# UNIONE DEI COMUNI AMIATA VAL D'ORCIA

**Oggetto:** **COMUNE DI CASTIGLIONE D'ORCIA (Siena)**  
**PROGETTO RELATIVO ALLA REALIZZAZIONE DI UNA PISCINA PUBBLICA E CAMBIO DI DESTINAZIONE D'USO DA ALBERGHIERA A RESIDENZIALE DELLA STRUTTURA, IN COMUNE DI CASTIGLIONE D'ORCIA LOC. C.S. MOLINACCIO, COMPORTANTE VARIANTE ALLO STRUMENTO URBANISTICO.**  
**ESPRESSIONE DEL PARERE SUL RAPPORTO AMBIENTALE DELLA VALUTAZIONE AMBIENTALE STRATEGICA (VAS) UTILE ALLA APPROVAZIONE DELLA VARIANTE URBANISTICA AI SENSI DELL'ART.26 DELLA L.R. 12.2.2010 N.10.**

**OGGETTO: Comune di CASTIGLIONE D'ORCIA (SI) – Loc. Campiglia d'Orcia, Podere Molinaccio.**  
VAS - Variante al Regolamento urbanistico del comune di Castiglione d'Orcia consistente nella introduzione tra le destinazioni consentite all'interno del comparto denominato RT1 recupero podere Molinaccio – UTOE 3 Campiglia d'Orcia, della destinazione residenziale e contestuale approvazione del progetto relativo alla realizzazione di una piscina con possibilità di apertura al pubblico, dotata di spogliatoi, servizi igienici, di una struttura per la somministrazione di alimenti e bevande (bar), di una zona parcheggi.  
Proponente: Geenen Jan Willem Pieter.

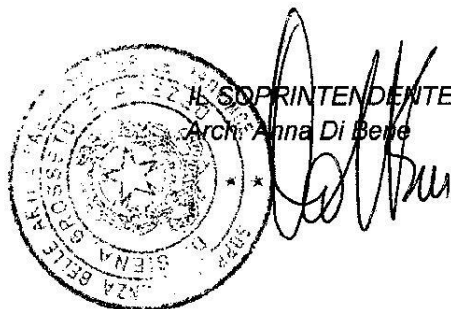
- in riferimento alla sezione "stato sovrapposto Versante a valle", ai fini di limitare gli ingenti riporti di terreno e l'alterazione permanente del profilo attuale si dovrà ridefinire la geometria della piscina sul lato a valle (opposto all'area bar) optando per una soluzione a sfioro che limiti il riporto alla quota massima di 1 metro (contro gli attuali 2,07 metri). La pavimentazione attorno la piscina dovrà pertanto essere realizzata solo tre lati, e impiegando un lastricato in pietra calcarea. Analogo materiale dovrà essere impiegato per il rivestimento del muretto a sfioro nella parte emergente dal terreno. Lungo il versante a valle saranno previste opere di rinverdimento e mitigazione;
